## MINISTERIO DE ENERGÍA Y MINAS

**Nº 073-2025-MINEM/DGAAM**

## **INFORME N° 0208 - 2025/MINEM-DGAAM-DEAM-DGAM**

<b>Para</b>	: <b>Ing. Michael Christian Acosta Arce</b> Director General de Asuntos Ambientales Mineros
<b>Asunto</b>	: Evaluación Final de la Cuarta Modificación del Estudio de Impacto Ambiental Semidetallado (MEIASd) del proyecto de exploración minera “Atalaya”, presentado por Compañía Minera Santa Luisa S.A.
<b>Referencia</b>	: Expediente N° 3441080 (08.02.2023)
<b>Fecha</b>	: Lima, 10 de marzo de 2025

**Figura 1: Información contenida en las carpetas digitales “SHAPE-MODIFICADO” y “KMZ”**

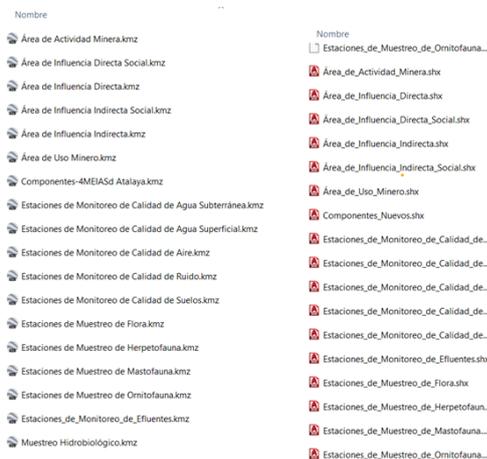
En levantamiento de observaciones (Formulario N° 003-2024), el administrado presenta 2 imágenes en muy baja calidad, donde una de ellas correspondería al Botadero de desmonte Oeste (capacidad actual) y otro al Diseño de Botadero de desmonte Este, no atendiendo los mapas solicitados. Además, indica que se adjunta los planos en archivo KMZ según lo solicitado, sin embargo, se revisó las carpetas digitales “SHAPE-MODIFICADO” y “KMZ” remitidas mediante Formulario N° 003-2024, y sólo se encontró los archivos mostrados en la siguiente imagen. En ese sentido, el administrado no cumple con atender lo solicitado.
